# Projet d'aménagement du parc éolien Des Moulins

Étude d'impact sur l'environnement déposée  
à la ministre du Développement durable,  
de l'Environnement et des Parcs

## Rapport complémentaire

Projet 605584  
Avril 2009  
Rév. no. 00

**Questions 31 et 32**  
**Localisation et direction des prises de vue des simulations visuelles**

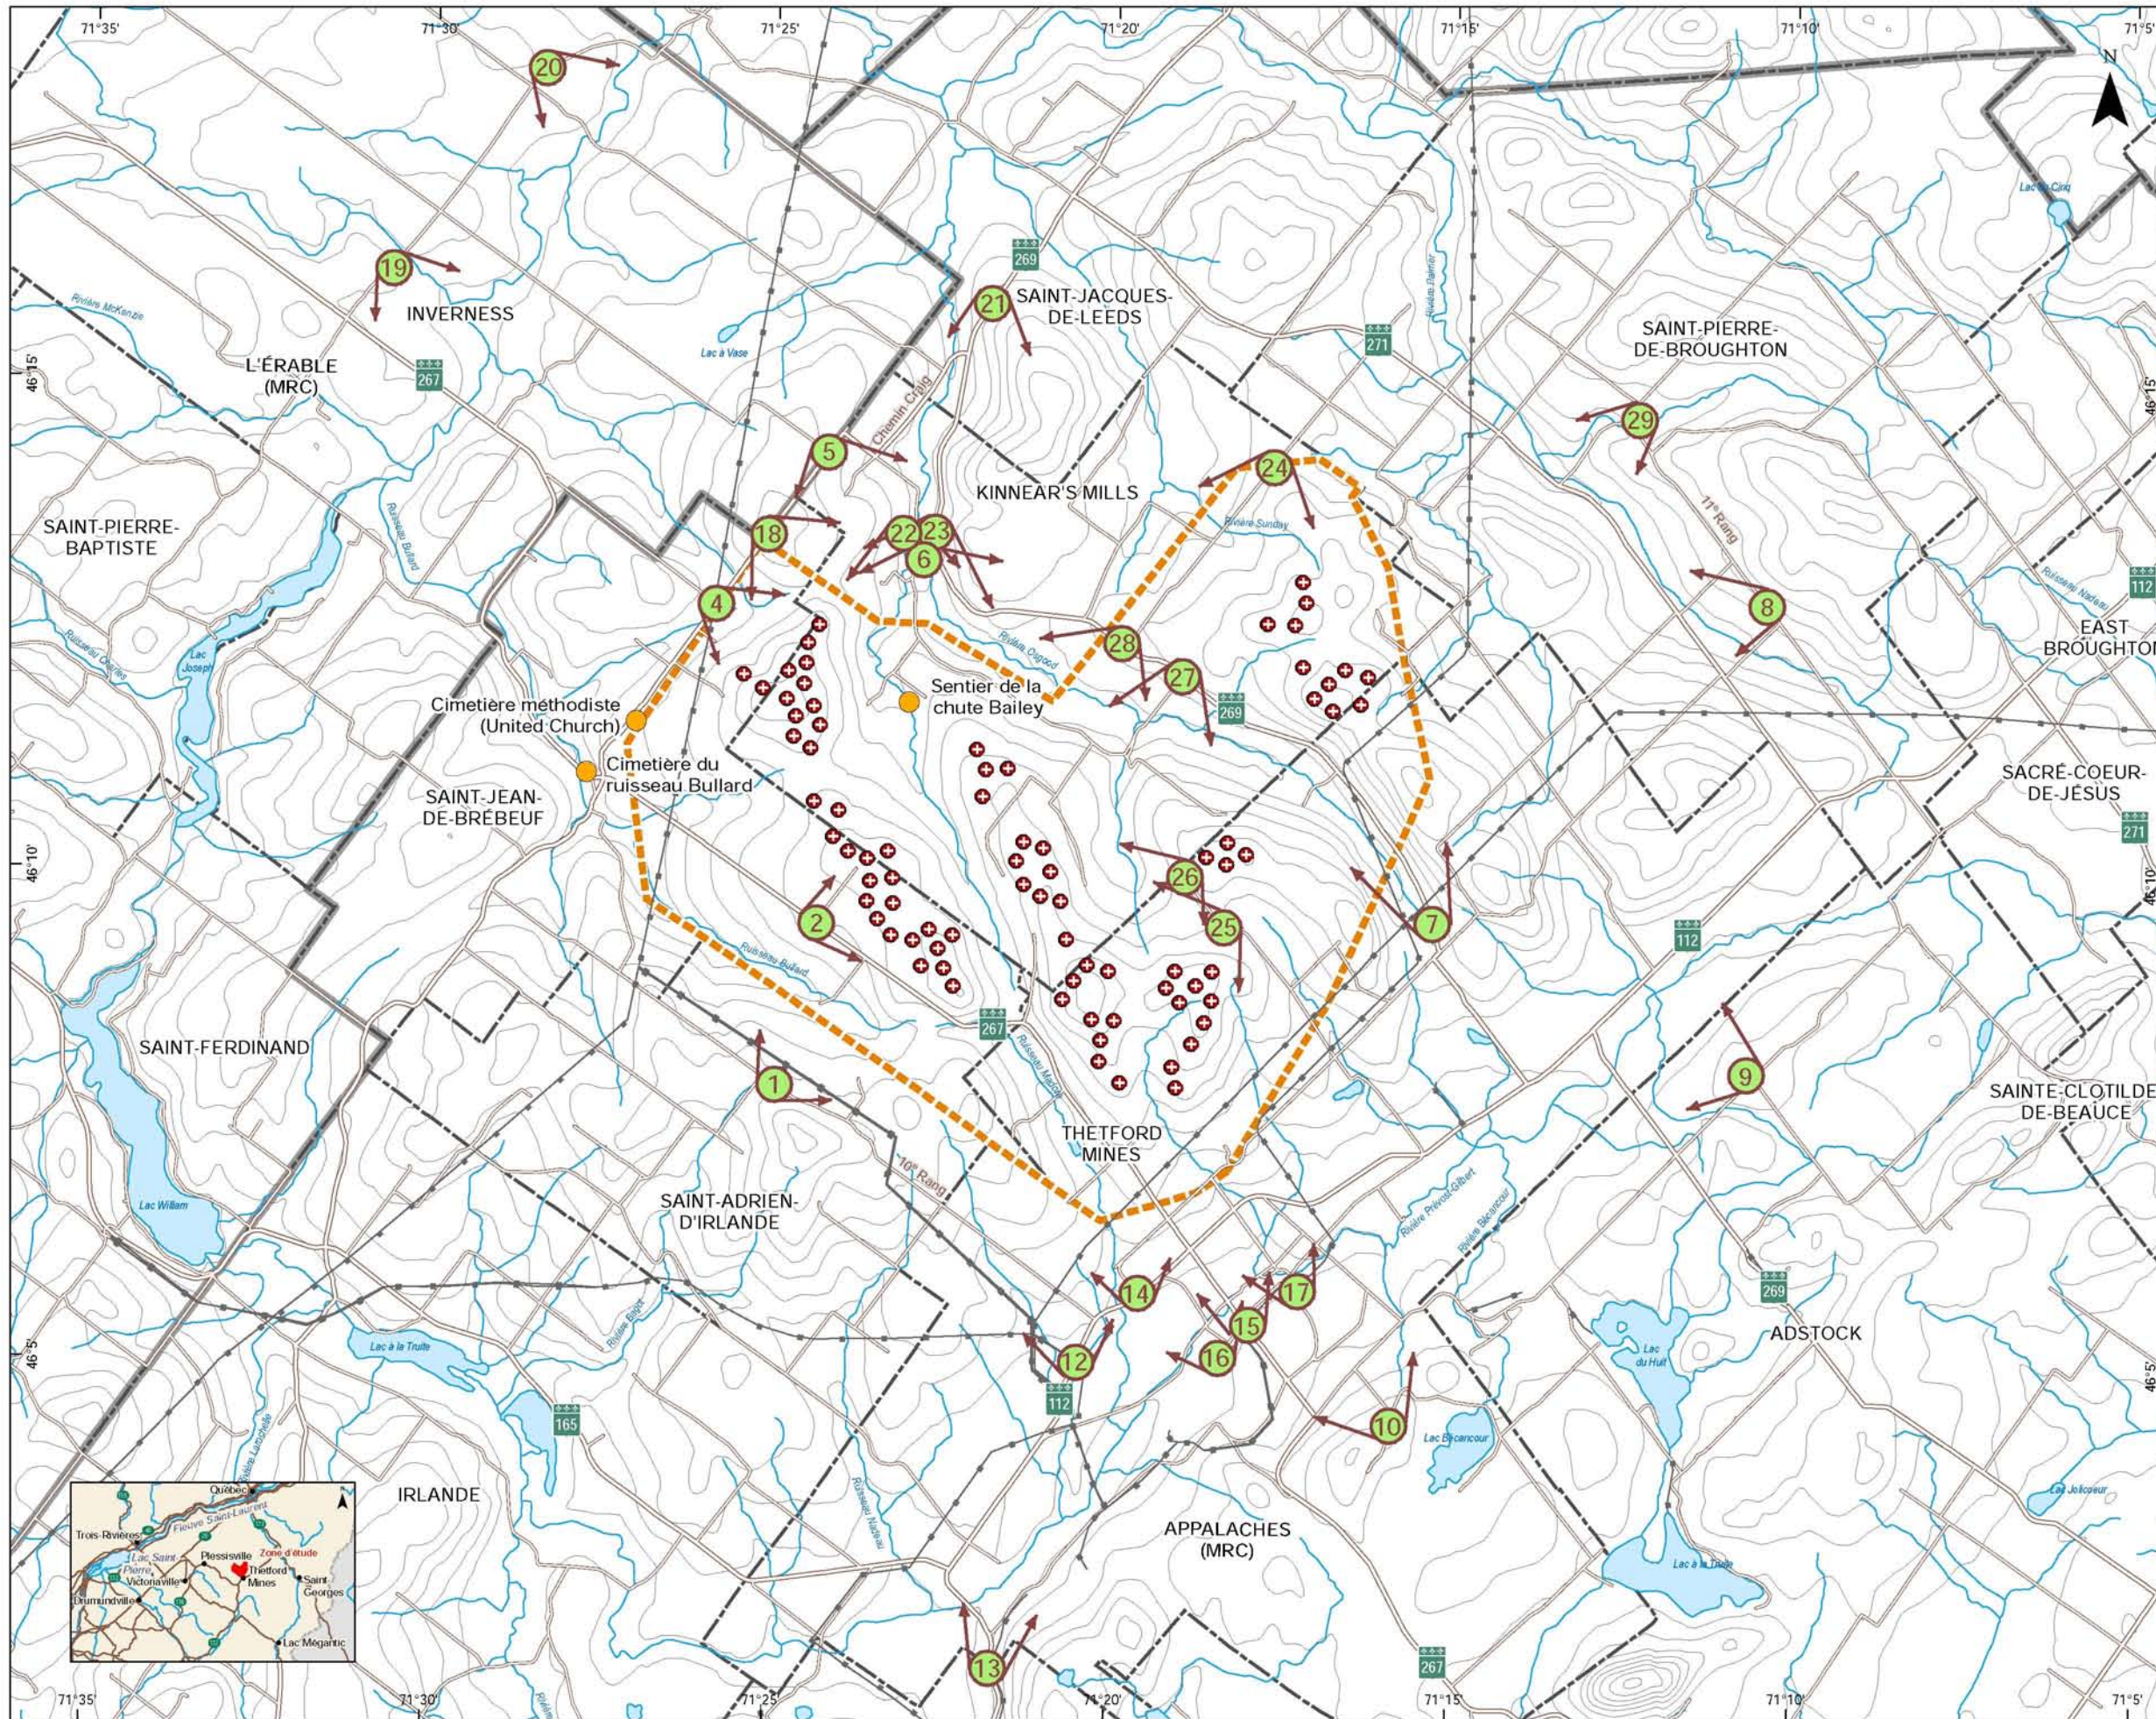
**QC-31** Les figures 8.10 à 8.22 présentent les montages photo des simulations visuelles. Plusieurs semblent pâlies ou floues à un point tel que les éoliennes sont parfois difficiles à voir alors qu'elles seraient probablement davantage visibles en réalité. Est-il possible d'améliorer la qualité des simulations visuelles?

**RQC-31** Les nouveaux montages photo sont inclus à l'annexe D (figures 1 à 11). Leur localisation est présentée sur la carte 2.

**Figure 1 Observations d'oiseaux de proie à l'OOT et période d'inventaire d'oiseaux de proie en migration à l'automne 2008 dans la zone d'étude**

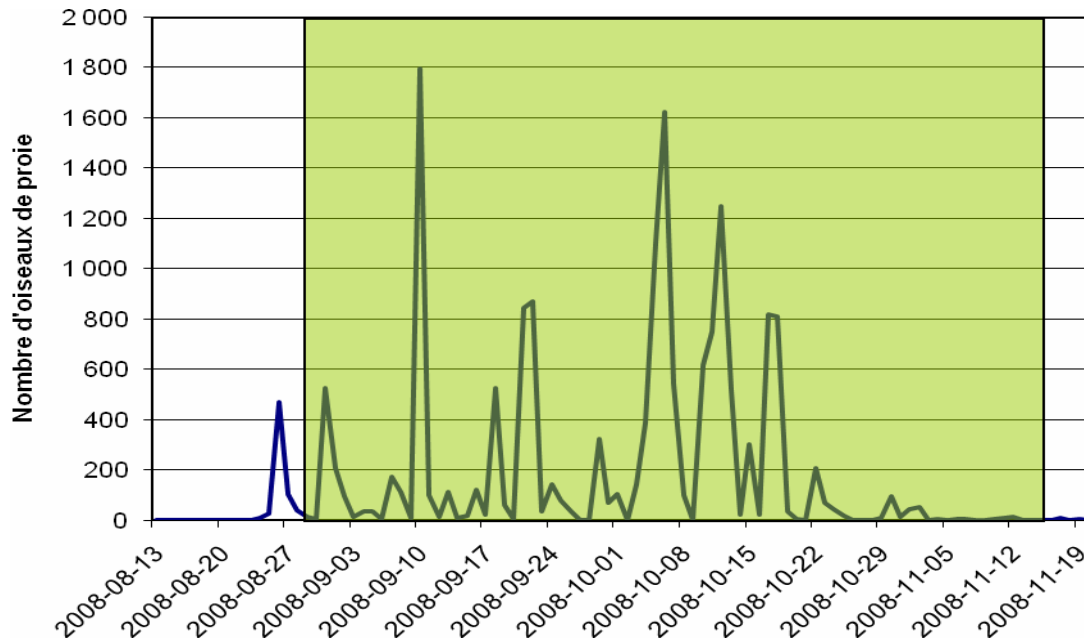
**QC-57 Il serait pertinent de mettre en perspective toutes les dates d'inventaire de migration du projet avec celles des observatoires d'oiseaux au Québec, afin de vérifier si les périodes de pic migratoire ont été couvertes, tant pour les rapaces que les autres espèces. Cet exercice permet de juger de la qualité des données récoltées.**

**RQC-57** Les protocoles d'inventaire d'oiseaux ont été établis en fonction des exigences du MRNF et du SCF (MRNF, 2008b). De plus, ces protocoles ont été soumis pour approbation à la Direction régionale de Chaudière-Appalaches du MRNF avant la réalisation des inventaires. Les périodes de migration automnale générale et automnale tardive dans la zone d'étude ont bien été couvertes par les inventaires en se référant au site de l'Observatoire d'oiseaux de Tadoussac (OOT). En effet, la figure suivante montre clairement que les périodes d'inventaire dans la zone d'étude ont couvertes les pics de migration d'oiseaux de proie (figure 1). Nous tenons à rappeler que les inventaires en période de migration printanière hâtive et de migration printanière générale seront réalisés au printemps 2009 et seront donc présentés ultérieurement dans un rapport complémentaire.

Questions 58 et 60  
Traversées de cours d'eau et milieux humides

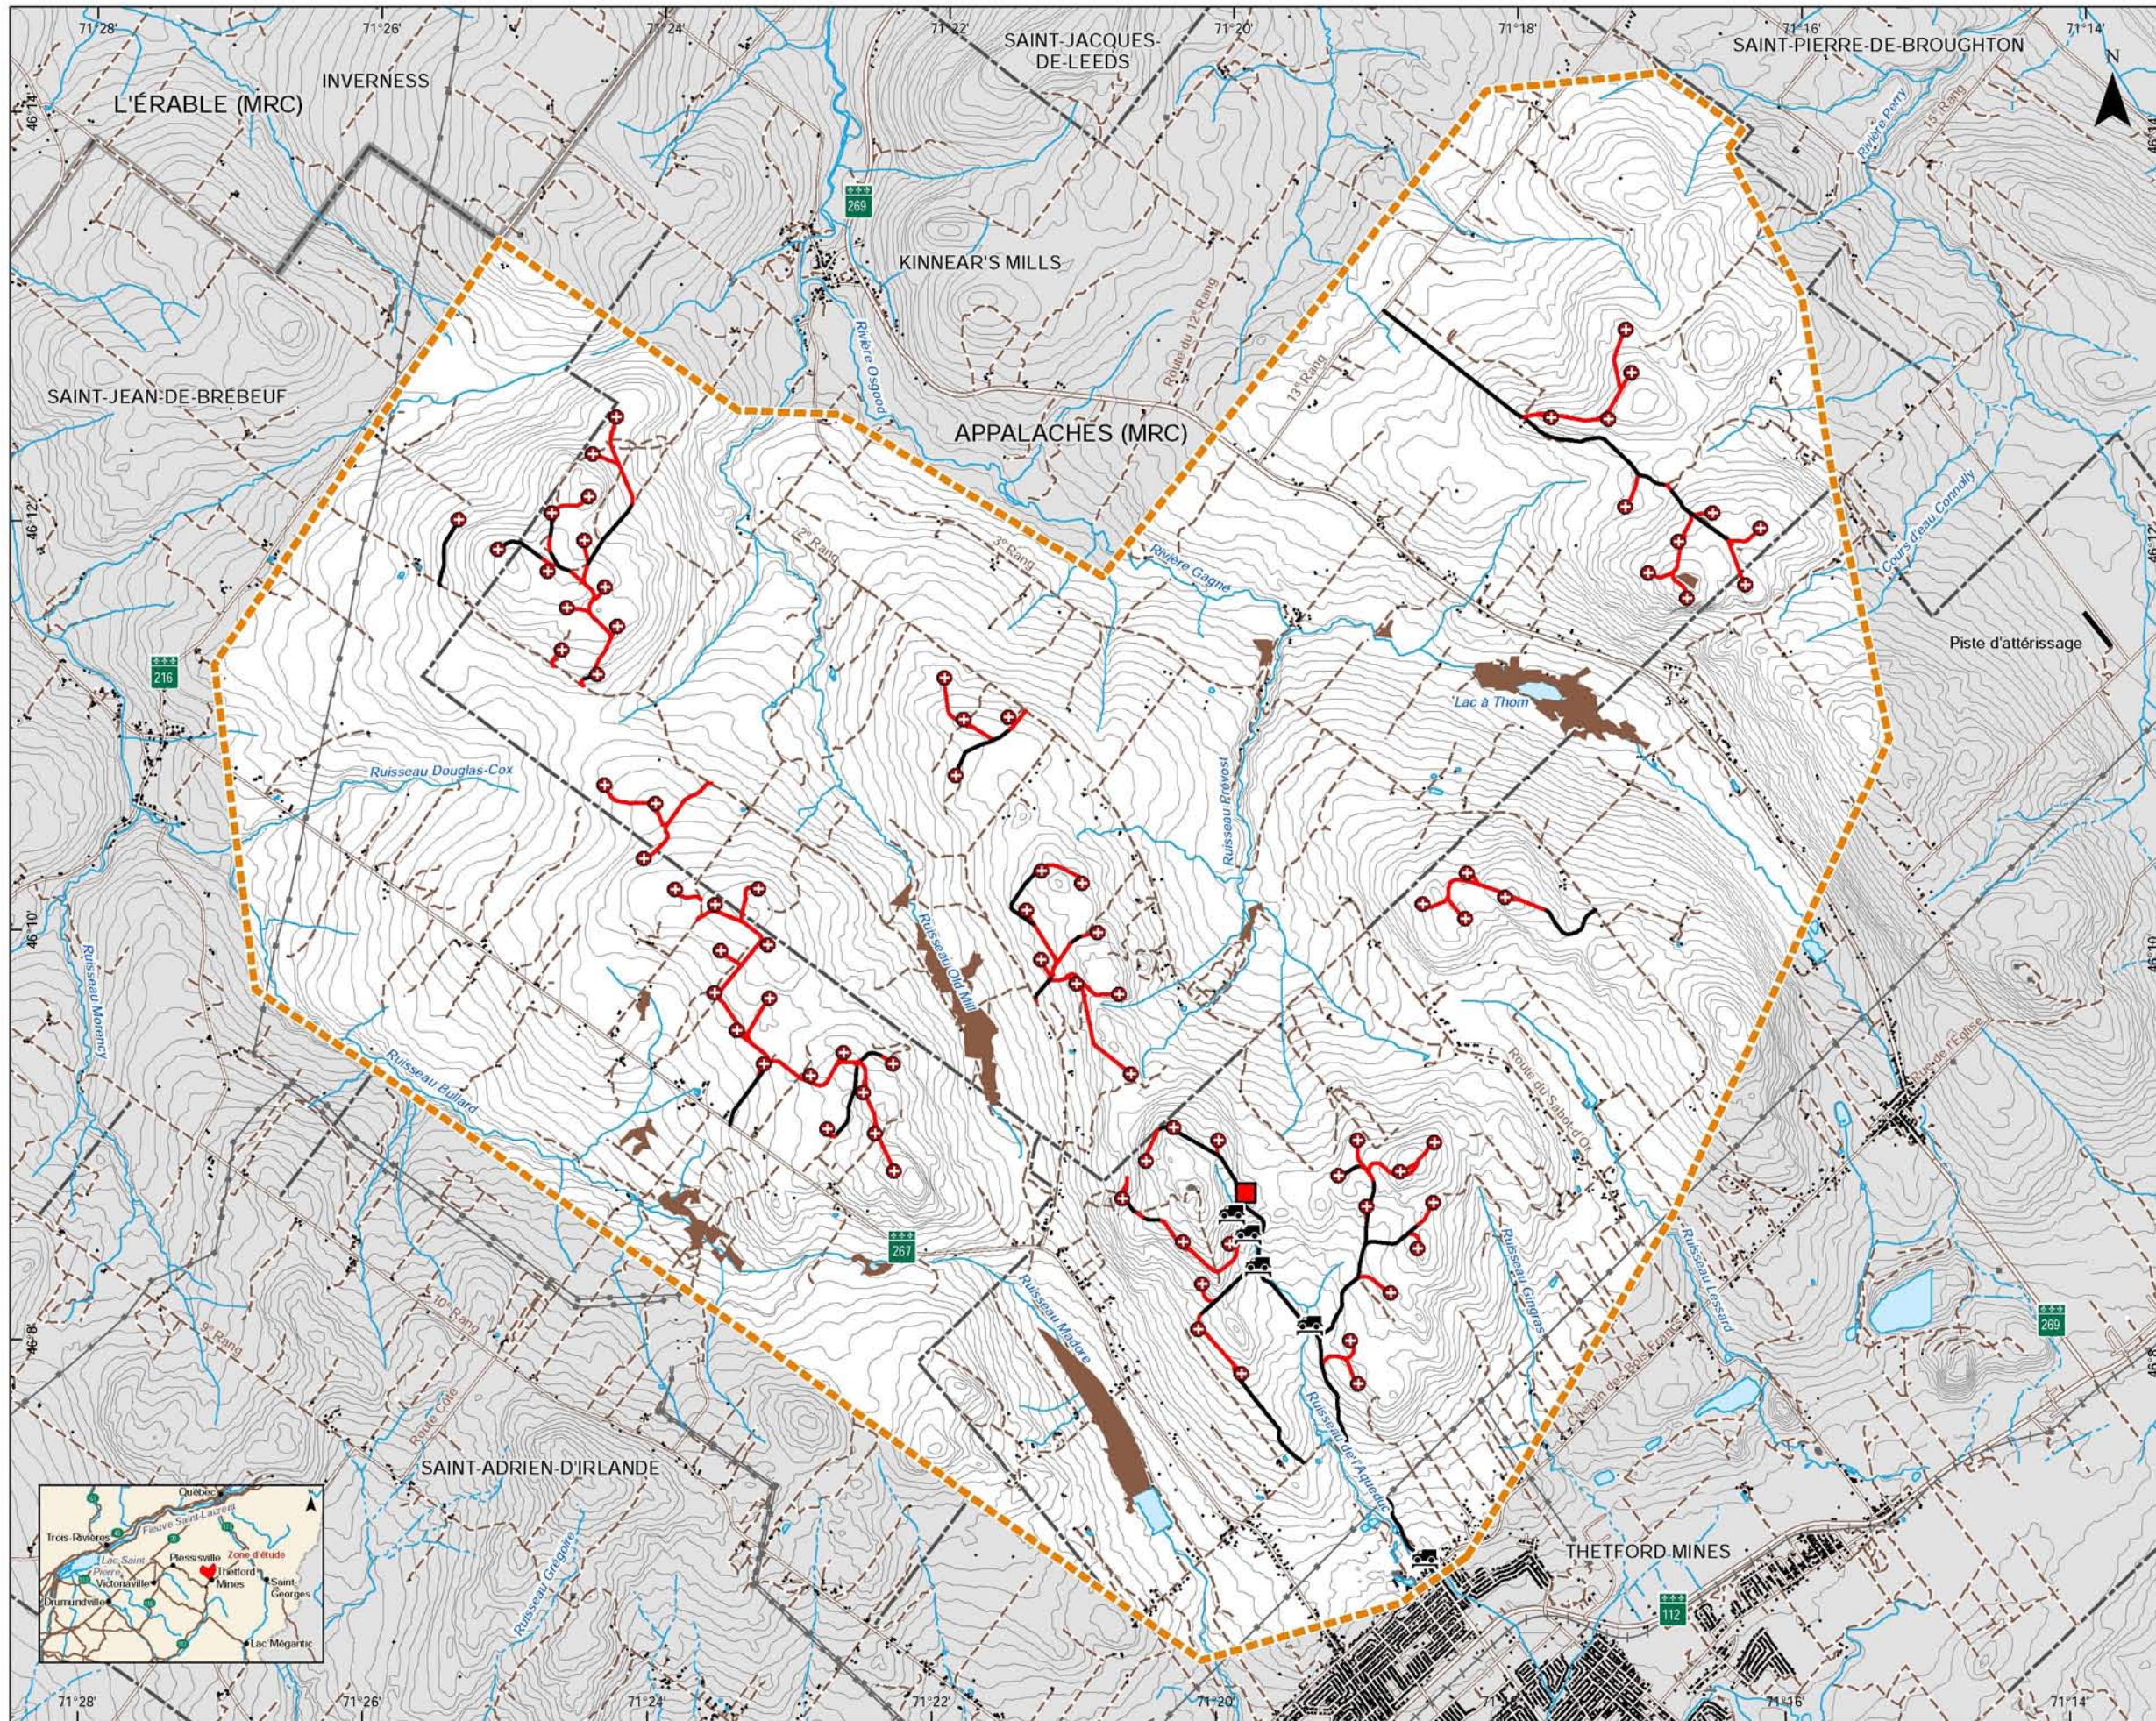
**QC-58** Selon la section 8.1.4.2 de l'étude d'impact, cinq traversées de cours d'eau sont prévues pour les chemins d'accès. Au moment propice, caractériser les cours d'eau visés (largeur au fond, profondeur, pente des talus, caractéristiques de l'écoulement et des rives, etc.) et évaluer leur potentiel comme habitat du poisson. Identifier les traversées. Celles-ci se feront-elles seulement avec des ponceaux ou si des ponts sont également prévus?

**RQC-58** Cinq traversées de cours d'eau sont prévues au projet (carte 4). De celles-ci, 3 se trouvent sur des chemins existants où des ponceaux sont déjà en place. Pour les nouvelles traversées, des ponceaux seront utilisés, aucun pont n'est prévu au projet. Chacun des cours d'eau traversé fera l'objet d'une caractérisation sur le terrain.

**RQC-60** Le milieu humide touché par le chemin d'accès à l'éolienne n° 41 a été évité. Le chemin en question a été déplacé afin d'éviter tout déboisement ou autre perturbation de ce dernier. La modification peut être vérifiée sur la carte 4.
